Forum mondial de l'harmonisation des Règlements concernant les véhicules

Proposition d'amendement 3 au RTM ONU n° 9 (Sécurité des piétons)

Communication du Groupe de travail de la sécurité passive ****

« Figure 6A

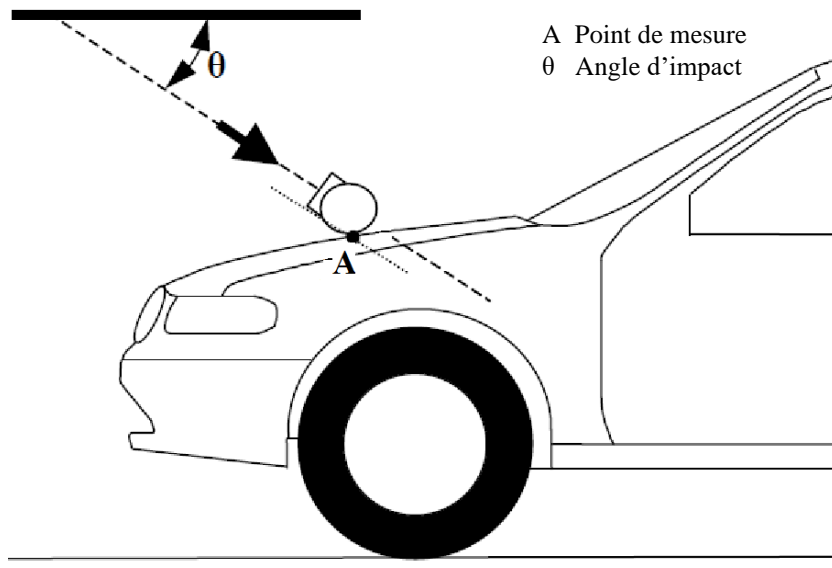
Figure 6, supprimer.

Ajouter les nouvelles figures 6A et 6B, comme suit :

Point de mesure sur le plan longitudinal vertical passant par le centre de la tête factice d'essai utilisée comme élément de frappe (voir par. 3.21.1)¹

- « 3.21 “Point de mesure”
- Le point de mesure peut parfois être appelé “point d’essai” ou “point d’impact”. Dans tous les cas, les résultats de l’essai doivent être attribués à ce point, indépendamment de l’endroit où le premier contact s’est produit.
- 3.21.1 Le “*point de mesure*” pour l’essai avec tête factice est un point situé à la surface extérieure du véhicule sélectionné pour l’évaluation. Le point de mesure est le point où le profil de la tête factice entre en contact avec la section transversale de la surface externe du véhicule sur un plan longitudinal vertical passant par le centre de gravité de la tête factice (voir fig. 6A).
- 3.21.2 Le “*point de mesure*” pour l’essai tibia factice contre pare-chocs et pour l’essai fémur factice contre pare-chocs est un point situé sur le plan longitudinal vertical passant par l’axe central de l’élément de frappe (voir fig. 6B). ».

Figure 6B

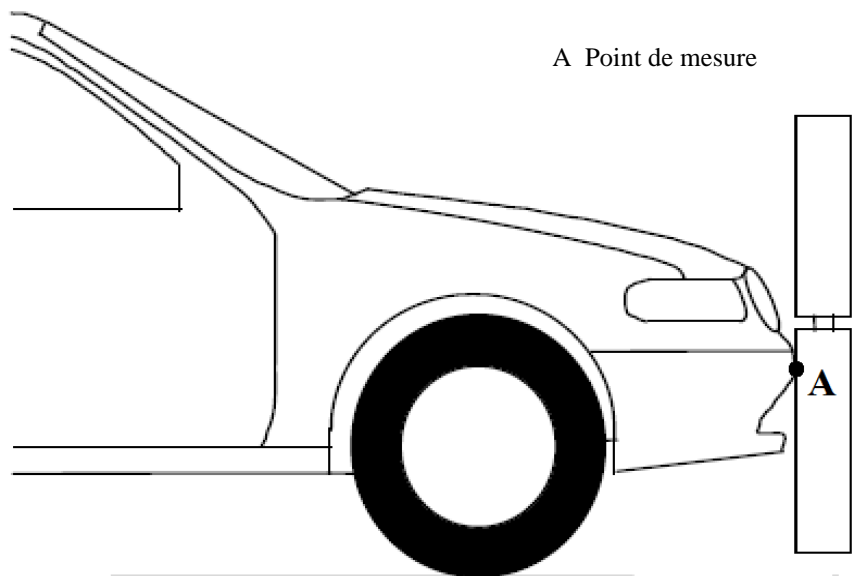
Point de mesure sur le plan longitudinal vertical passant par l'axe central de la jambe d'essai utilisée comme élément de frappe (voir par. 3.21.2)

« Figure 11

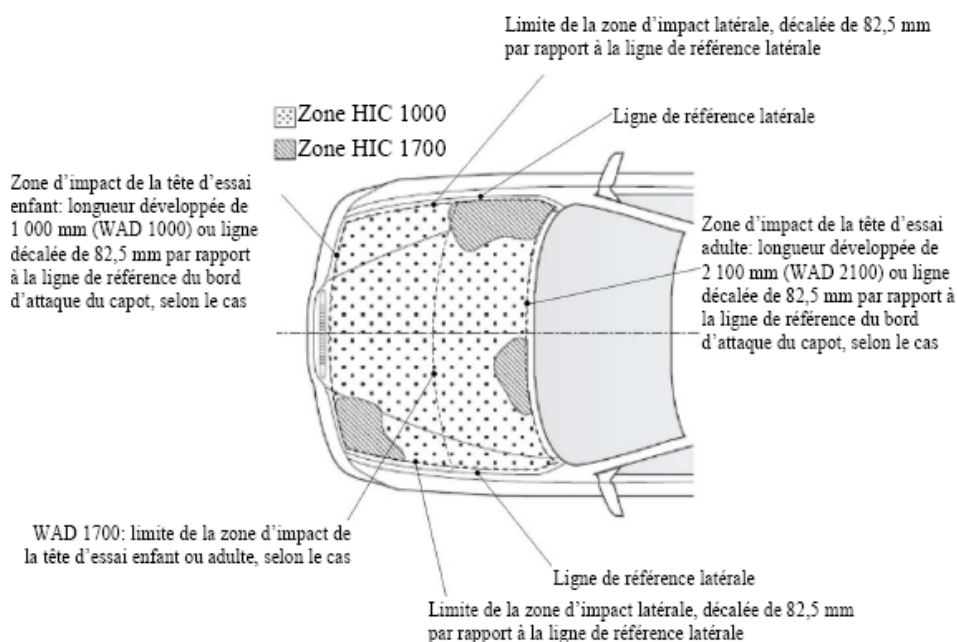
Figure 11, supprimer.

Ajouter la nouvelle figure 11, comme suit :

Exemple de délimitation des zones HIC 1000 et HIC 1700

« 5.2.4.1 Le constructeur doit définir les parties de la zone d'impact sur la face supérieure du capot dans lesquelles la valeur HIC ne doit pas dépasser 1 000 (zone HIC 1000) et celles où elle ne doit pas dépasser 1 700 (zone HIC 1 700) (voir fig. 11) ».
